Mission régionale d'autorité environnementale

**Avis de la mission régionale
d'autorité environnementale
Hauts-de-France
sur le projet de parc éolien de la Solette
sur la commune de Quœux-Haut-Maisnil (62)
Étude d'impact version V1 d'août 2023**

n°MRAe 2023-7658

AVIS DÉLIBÉRÉ n°2023-7658 rendu le 15 février 2024 par délégation de
la mission régionale d'autorité environnementale Hauts-de-France

Carte d'implantation des parcs éoliens autour du projet (source : étude d'impact page 183)

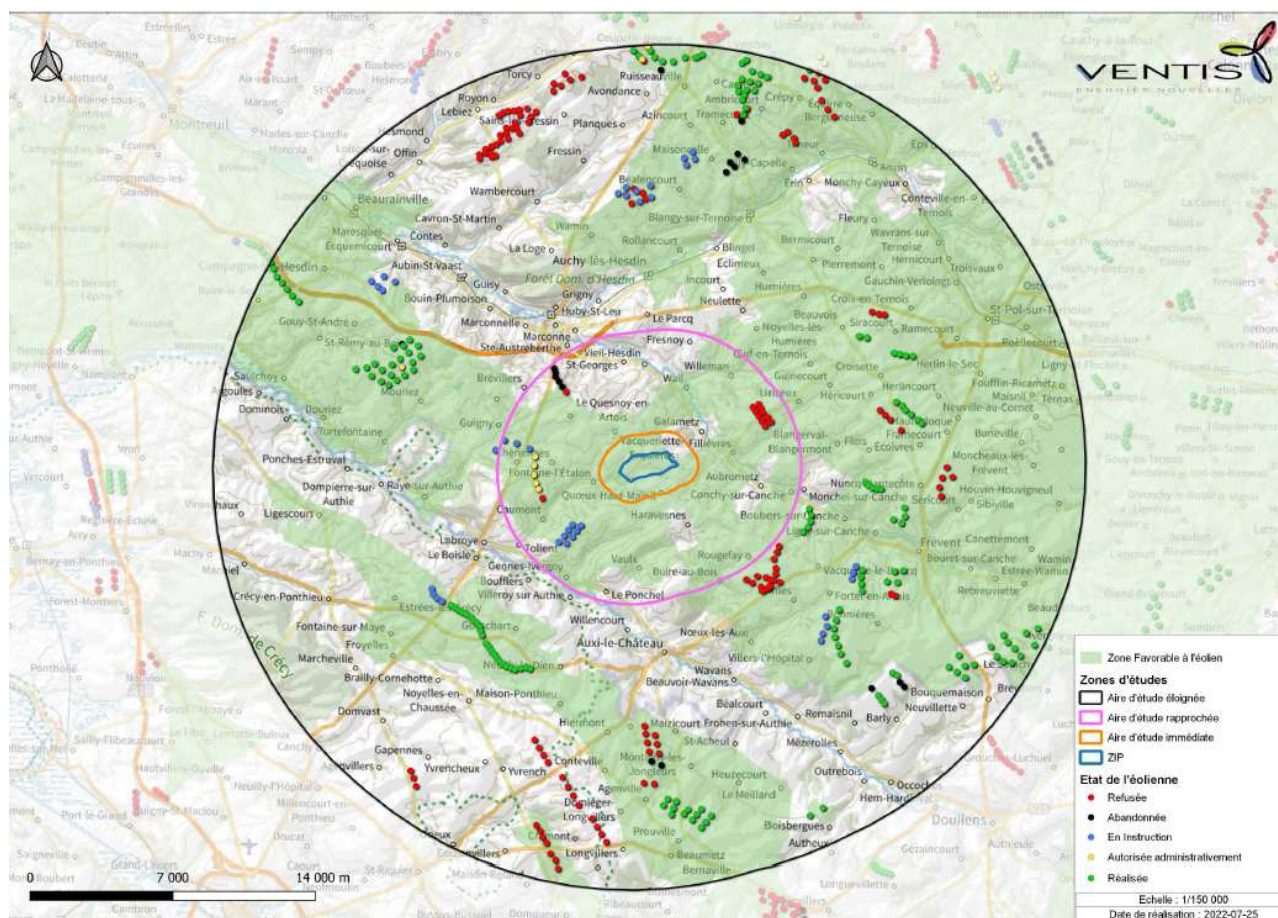
L'autorité environnementale relève que certaines informations sur le nombre d'éoliennes des parcs mentionnés page 182 de l'étude d'impact ont évolué depuis juillet 2022.

Le parc éolien « du Lin », le plus proche à 3,5 kilomètres du parc projeté, est constitué de quatre éoliennes (au lieu de huit) et est en cours d'instruction. De même, le parc le plus proche en construction de Caumont-Chériennes à environ 4,2 kilomètres du projet, est constitué de cinq éoliennes (une éolienne a été refusée).
